廃炉発官 30 第 266 号  
平成 31 年 1 月 18 日

福島第一原子力発電所 特定原子力施設に係る実施計画 変更認可申請書の  
一部補正について

1号機原子炉格納容器内部の詳細調査に関する審査の進捗に伴い，下記の通り補正を行う。

## 1号機原子炉格納容器内部詳細調査について

(7) アブレイブウォータージェット作業時の影響評価

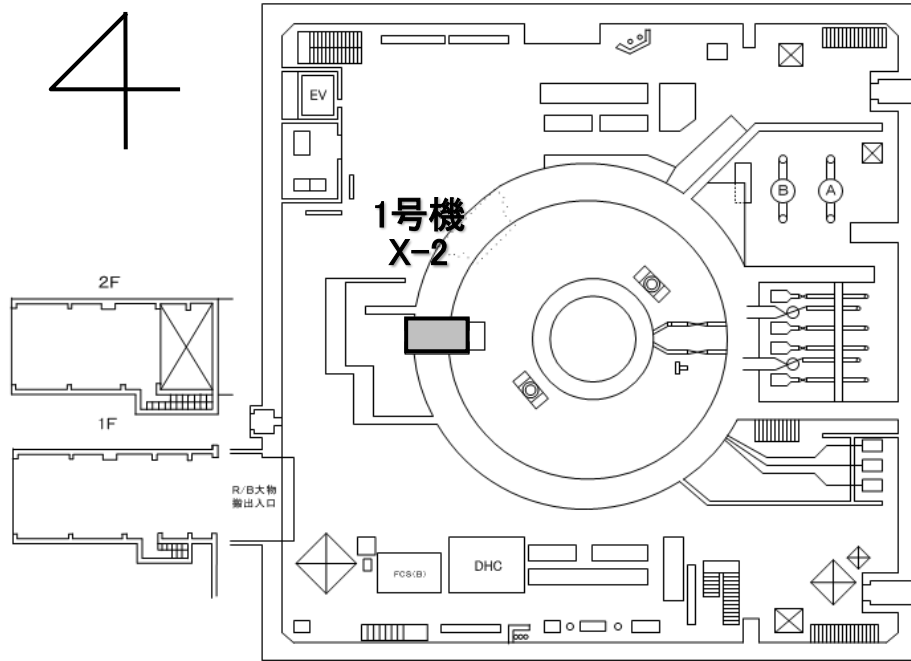
現在原子炉格納容器内に浮遊しているダストに加え、X-2 ペネ内扉及び原子炉格納容器内干渉物を切削するアブレイブウォータージェット作業により、切削対象物表面に付着した核分裂生成物が追加的にダストとして浮遊し、原子炉格納容器内の放射性ダスト濃度が一時的に上昇する可能性がある。

この作業により原子炉格納容器内の気体が環境中に放出された場合、放出されるセシウム量及び敷地境界での実効線量については、周辺の公衆に対し、放射線被ばくの影響を与えるものではないことを評価している。(別添-7)
